## **VYHODNOCENÍ VÝSLEDKŮ PROJEDNÁNÍ NÁVRHU ZMĚNY Č. 1 ÚP KONĚPRUSY**

Pořizovatel vyhodnotil s určeným zastupitelem – Ing. Petrem Kadlečkem, v souladu s § 53 odst. 1 stavebního zákona, výsledky projednání návrhu změny č. 1 územního plánu obce Koněprusy takto:

Plocha Z1 - 03 a :

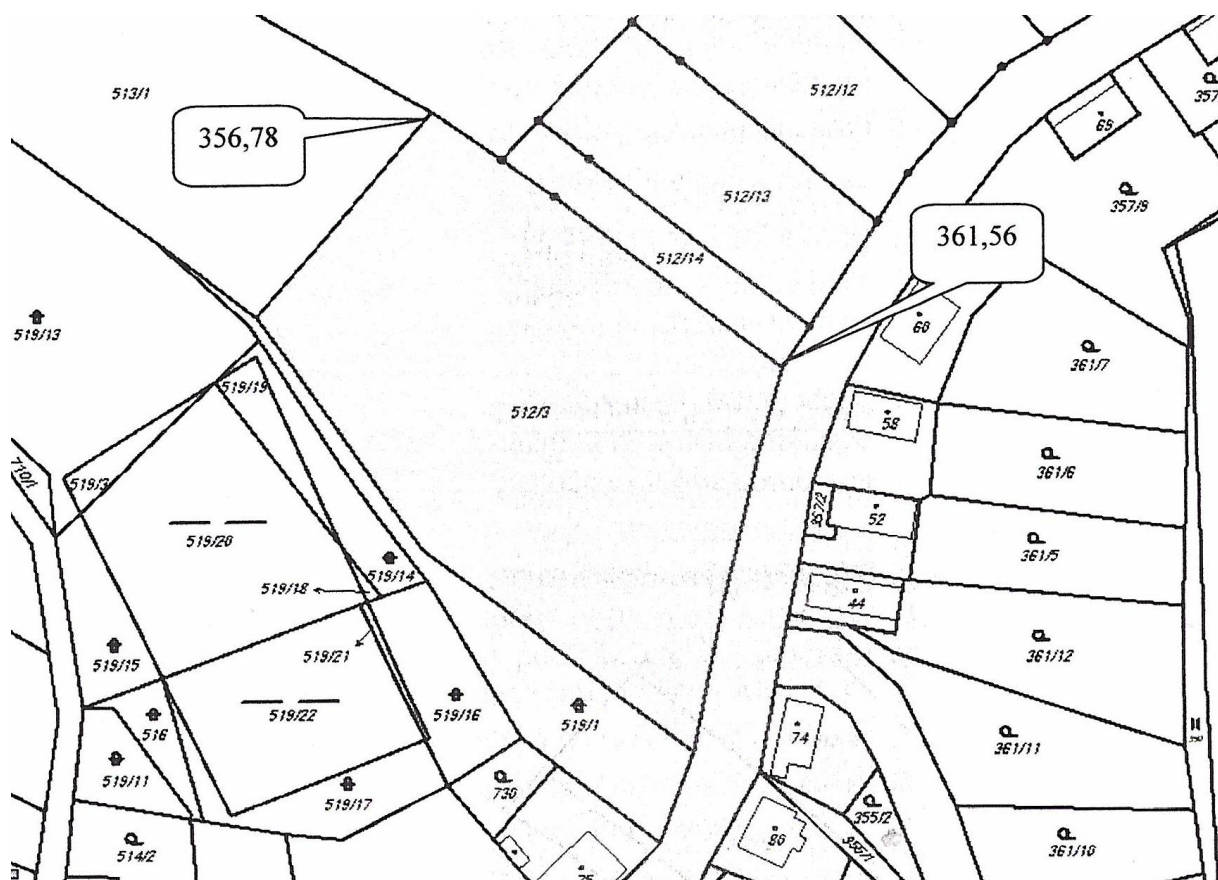
K této ploše je uvažováno přivést:

Plyn ( čára žlutá )

Vodovod (čára tmavě modrá)

Dešťovou kanalizaci ( čára světle modrá)

Gravitační kanalizaci ( čára hnědá)

Máme experimentálně ověřeno, že v Koněprusích teče voda ( i splašky ) Z kopce, nikoli DO kopce. Připomínáme proto, že gravitační splašková kanalizace ani dešťová kanalizace tak, jak jsou zakresleny, nemůže fungovat, protože výškové poměry na rozích pozemku 512/3 jsou tyto

Odpadní voda bude odvedena výtlakem do kanalizace vedené pod komunikací od hřbitova nebo jiné větve vedoucí přímo k čistírně odpadních vod. Textová část bude upravena.

#### Rozvojové území ZI-03

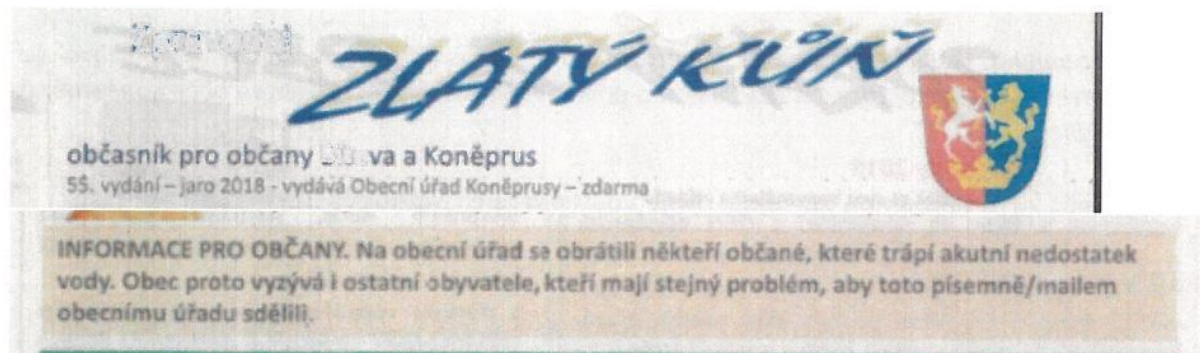
Pokud předpokládáme 3,5 obyvatele/RD, pak rozvojové území ZI-03 reprezentuje 28

obyvatel.
